# 女川原子力発電所2号炉

## 耐震設計の基本方針について(コメント回答)

設計基準対象施設について(第4条 地震による損傷の防止)  
重大事故等対処設備について(第39条 地震による損傷の防止)

平成31年4月  
東北電力株式会社

制御棒挿入性の評価

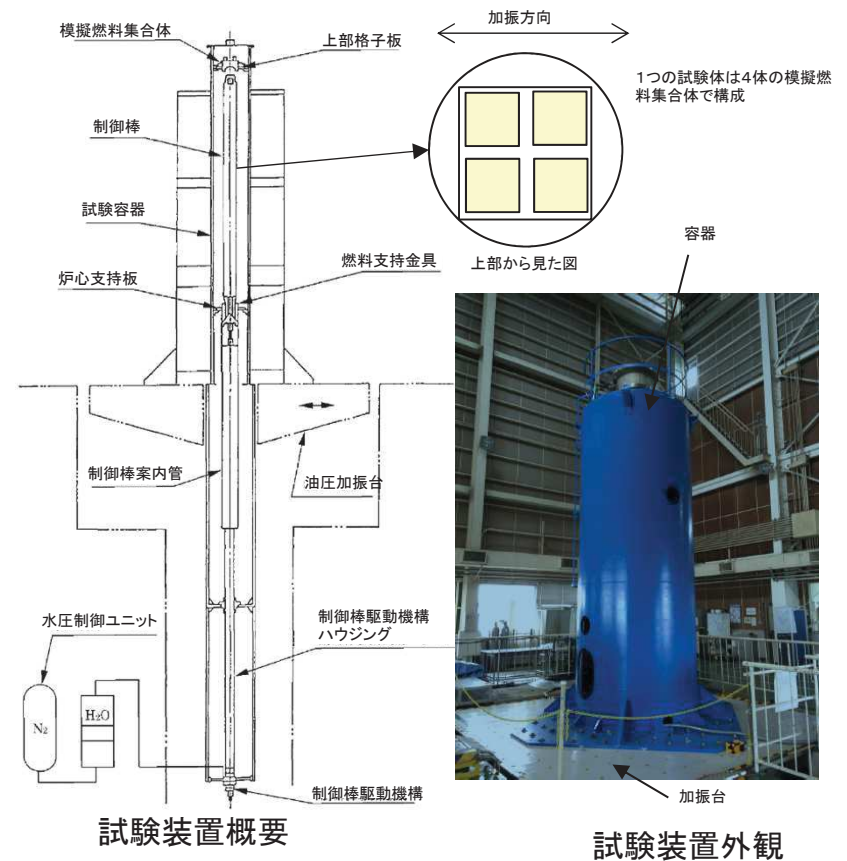
チャンネルボックスの健全性評価の見直しに関し、制御棒挿入性確認試験の条件及び燃料集合体の冷却材流路維持確認を含めた試験結果を提示すること。

- 既工認の制御棒挿入性に係る評価では、既往知見を踏まえて確認済相対変位を40mmとしていたが、新規制基準による基準地震動 $S_s$ の増大を考慮し、既往試験と同様の制御棒挿入性試験を実施し、相対変位データ範囲を拡充している。
- 今回実施した制御棒挿入試験の結果、確認済相対変位を55mmとしている(平成26年7月工事計画認可申請)。
- チャンネルボックスの健全性については制御棒挿入性試験実施後にチャンネルボックスの外観点検及び詳細な変形量測定を実施し、構造、機能への影響がないことを確認した。

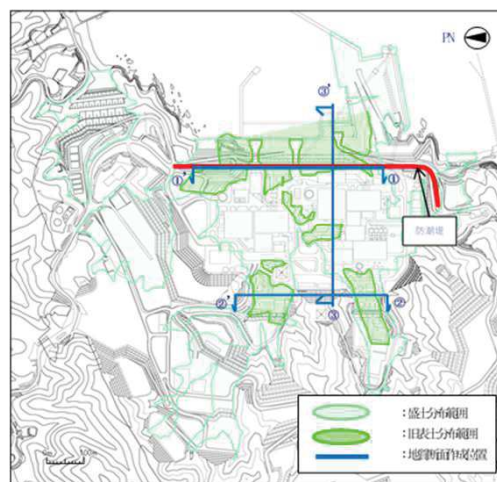
地下水位の設定を含めた液状化影響評価方針について、既工認実績との相違点及びこれらを踏まえた土木構造物の地震応答解析手法の評価方針を提示すること。

- 「液状化影響の検討」を論点として追加する。
- 「液状化影響の検討」は、他社プラントで新規制審査実績があるものの、敷地の地質が異なるため、論点の重み付けは「A」とする。(別紙-1参照)

- 屋外重要土木構造物及び津波防護施設には、防潮堤(鋼管式鉛直壁(一般部))や防潮堤(盛土堤防)のように、施設周辺に地下水位以深の盛土及び旧表土が分布しているものがある。
- 女川原子力発電所の盛土及び旧表土は、液状化強度試験結果から、「液状化」とならないこと(支持力を喪失しない、又は急激な流動変位が発生しない地盤であること)を確認しているが、「繰返し軟化」(繰返し载荷による間隙水圧の上昇に伴う有効応力の低下)が懸念され、側方流動や偏土圧による影響を設計上考慮する必要がある(この「繰返し軟化」による影響の考慮を含めて「液状化影響の検討」という。)
- 液状化影響の検討については、施設ごとに、地下水位低下設備を考慮の上設定した地下水位及び液状化検討対象層の分布状況を踏まえて、検討の必要性を判断する。
- 液状化検討対象層は盛土及び旧表土とし、液状化を考慮する場合は、構造物と地盤の動的相互作用を考慮できる有効応力解析を用いて地震時の応答を算定する。
- 有効応力解析に用いる液状化強度特性については、敷地全体の液状化強度試験から得られる液状化強度特性を保守的に設定(下限値)することを基本とし、各施設近傍に試験結果がある場合には、その試験結果から液状化強度特性を保守的に設定(下限値)する。
- なお、液状化考慮と液状化非考慮で耐震安全性評価上どちらが保守的な評価となるかを確認するため、全応力解析と有効応力解析の結果を比較して、解析手法を選定する。
- 本検討は、柏崎6, 7号炉の新規制審査等での適用例があるものの、敷地の地質に差異がある。なお、検討方針の詳細は、別紙-18 液状化影響の検討方針に示す。

盛土・旧表土分布及び断面位置図

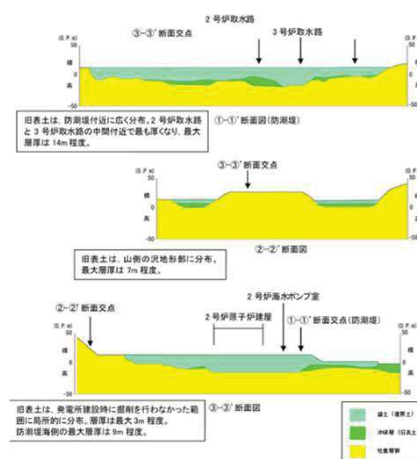
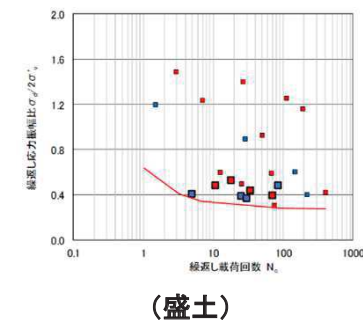
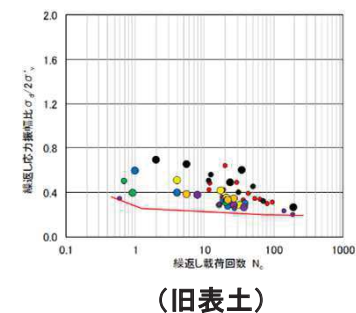
地下水位の設定を含めた液状化影響評価方針について、既工認実績との相違点及びこれらを踏まえた土木構造物の地震応答解析手法の評価方針を提示すること。

- 「液状化影響の検討」を論点として追加する。
- 「液状化影響の検討」は、他社プラントで新規審査実績があるものの、敷地の地質が異なるため、論点の重み付けは「A」とする。(別紙-1参照)

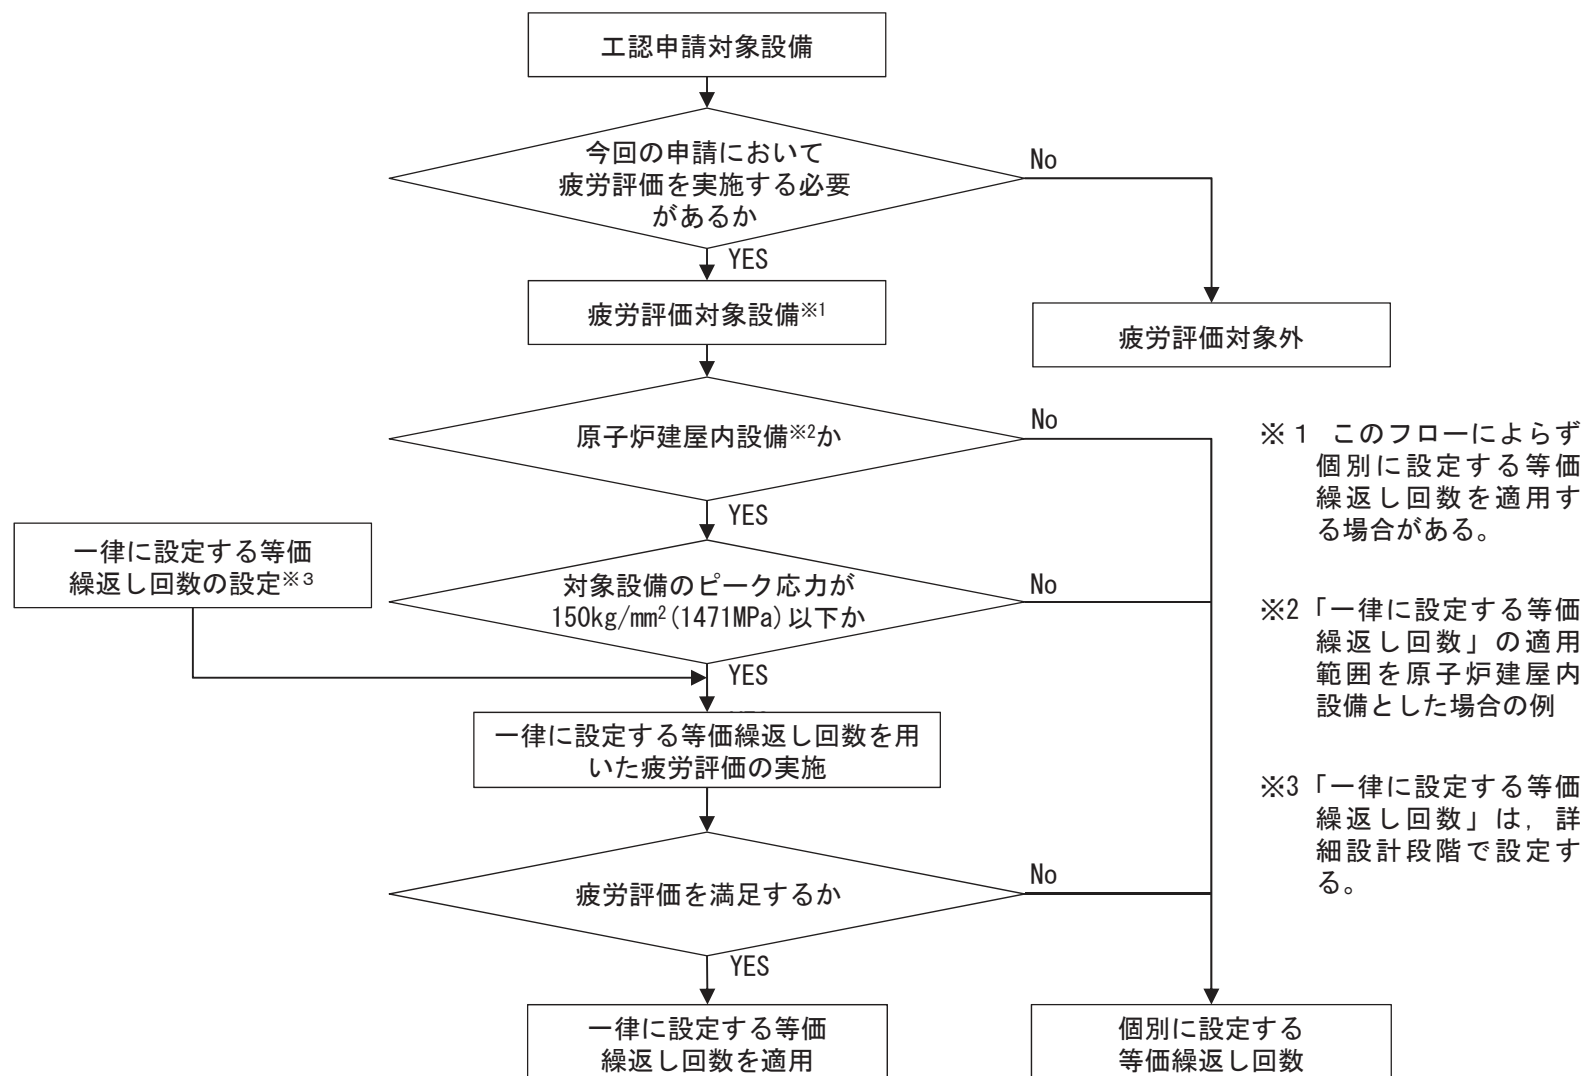
機器・配管系の疲労評価に用いる地震の等価繰返し回数の設定について、評価方針を提示すること。

- 女川2号炉の耐震評価における疲労評価では、原子力発電所耐震設計技術指針JEAG4601-1987（以下、「JEAG4601」という。）の手順のうち、等価繰返し回数を用いた評価としている。
- 今回工認で用いる等価繰返し回数は、JEAG4601のピーク応力法に基づき等価繰返し回数を算定する。等価繰返し回数は、設備のピーク応力、固有周期、減衰定数、応答変位時刻歴によって値が異なるため、保守性を持たせた「一律に設定する等価繰返し回数」を用いることを基本とする。また、より精緻に疲労評価を行う場合は、「個別に設定する等価繰返し回数」を用いる。適用する等価繰返し回数の使い分けの考え方を次頁に示す。
- 建設時における女川2号炉の等価繰返し回数は、OBE※地震1回当たりの繰返し回数を10回としてプラントライフ中5回発生すると仮定し、余裕をみて6回おきた場合の60回としている。また、等価繰返し回数を60回に設定することの確認として、JEAG4601のピーク応力法に基づき建設時の基準地震動 $S_1$ 及び $S_2$ に対する原子炉格納容器の等価繰返し回数を算出し、 $S_1$ に対して□回未満、 $S_2$ に対して□回未満であることを確認している。
- 等価繰返し回数の算定方法について、JEAG4601に「地震動の等価繰返し回数を用いる場合にはピーク応力法あるいはエネルギー換算法が用いられる」と記載されており、女川2号炉では、ピーク応力法を用いて算定する。
- なお、東北地方太平洋沖地震等の地震による設備への疲労影響は、十分に小さいことを確認しているが、疲れ累積係数による疲労評価を実施する場合は、許容値に対して余裕があることにも留意する。
